OTIUM BO- OG VELFERDSSENTER, TROMSØ

Traforom, brannteknisk vurdering

14. mars 2024

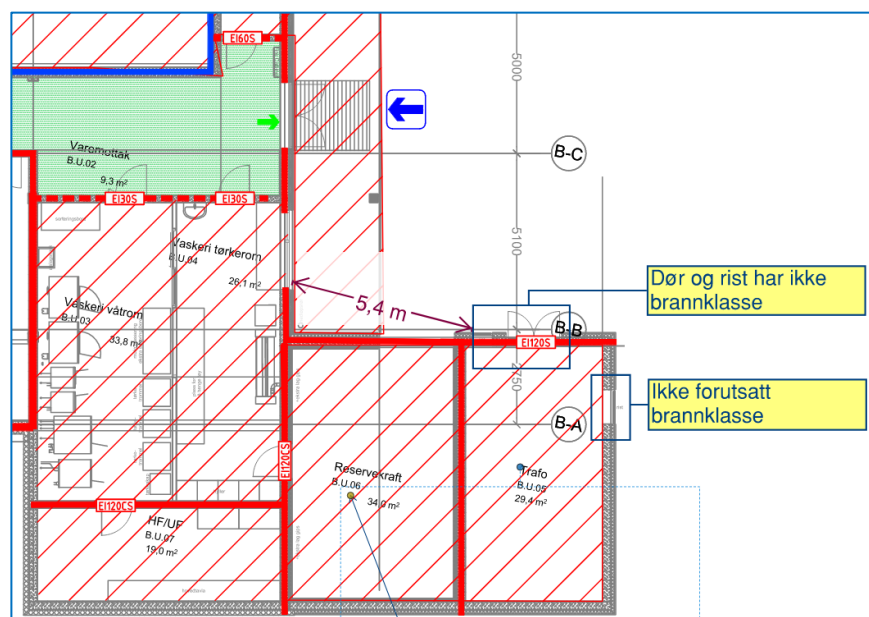
5.3.1 Observasjoner		
Nr.	Beskrivelse	Bilde
Observasjon 3	Uklassifiserte dører og rister i brannklassifisert vegg Dør til trafoform og to utluftingsrister er plassert i seksjoneringskille med krav til brannmotstand REI 120 -M. Den ene utluftingsristen er plassert ved dør til trafoform (øverste bilde), den andre er lokalisert på vegg som vender ut mot Gåsværveien (nederste bilde). Det er ikke funnet merking av dører eller utluftingsrister som dokumenterer brannmotstand.

Sintef peker på at utførelsen ikke samsvarer med forutsetningene i brannkonseptet ved at det er uklassifiserte dører og rister i brannklassifisert vegg.

Brannkonseptet legger til grunn at traforommet skilles fra resten av bygningen med konstruksjoner/bygningsdeler med 2 timers brannmotstand (klasse REI 120 A2-s1,d0). Utførelsen avviker fra brannkonseptet ved at rist og dør ut til det fri i front ikke er brannklassifisert og følgelig ikke yter brannmotstand som forutsatt.

Rist i åpning mot Gåsværveien behøver ikke brannmotstand da brannkonseptet ikke har noen forutsetning om at denne veggen skal utføres med brannmotstand (se branntegning). Sintefs anmerkning i så henseende krever følgelig ingen utbedringer.

Aktuelt scenario gjelder risiko for utvendig brannspredning mellom traforom og vaskeri/tørkerom. For å ivareta regelverket må de to rommene minst være egne brannceller. Det skyldes to forhold. For det første at de har forskjellige funksjoner og brannrisiko, dernest at traforom ikke er beskyttet av automatisk slokkeanlegg. For å ivareta aktuelle regelverk, dvs. byggt teknisk forskrift (TEK), Norsk standard 12845 for automatiske sprinklersystemer samt REN-blad 6002 med byggt tekniske krav til nettstasjoner i bygg, må det minimum være branncelleoppdeling med 60 minutters brannmotstand (EI 60) mellom rommene.

Begge rommene har felter uten brannmotstand i ytterveggene (vindu uten brannklasse i vaskeri, rist og dør i traforom). Regelverket tillater dette i slike hjørnesituasjoner så lenge avstanden mellom de uklassifiserte bygningsdelene er over 4 m. Dette ivaretas. Avstanden er ca 5,4 m (målt på tegning).

Dagens utførelse avviker altså fra brannkonseptet, men vil i lys av ovennevnte være tilstrekkelig til å ivareta regelverkets krav til brannteknisk skille mellom rommene.
